表 A.0.3 监理通知单 ★

工程名称：宾阳县渔光一体一期苏关塘 60MW 光伏发电项目

编号：BYXM-TZD-SGT-020

事由：关于二标段支架及组件安装存在相关问题通知

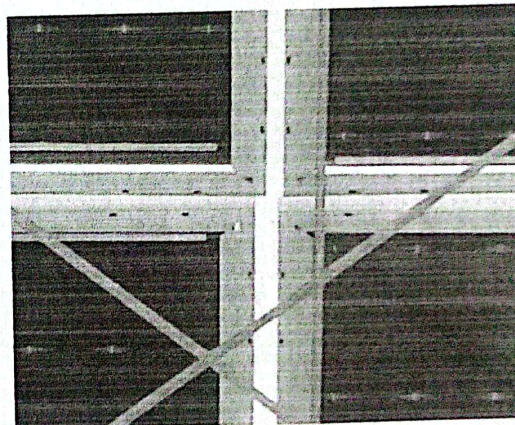
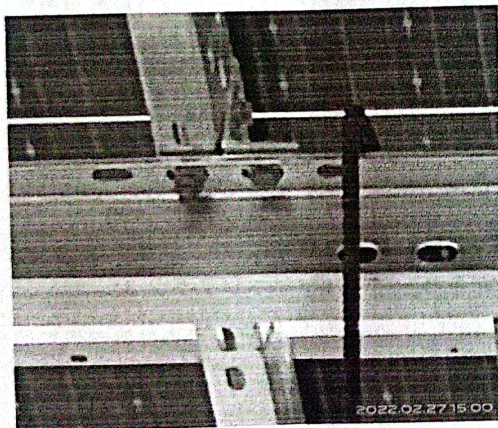
2022 年 03 月 01 日经监理项目部人员巡视检查发现，现场支架及组件安装存在以下问题：

- 1、斜梁与檩条连接处存在螺杆穿孔方向不一致现象。
- 2、组件安装过程中有错边现象，边缘安装不整齐。
- 3、现场支架抱箍螺栓螺杆穿孔方向不一致。

以上问题要求施工单位及时进行整改到位。

- 1、已完成斜梁与檩条连接处存在螺杆穿孔方向不一致现象的整改工作；
- 2、已完成斜梁与檩条连接处存在螺杆穿孔方向不一致现象的整改工作；
- 3、已完成现场支架抱箍螺栓螺杆穿孔方向不一致的整改工作。

已复查，已整改完成，符合要求。
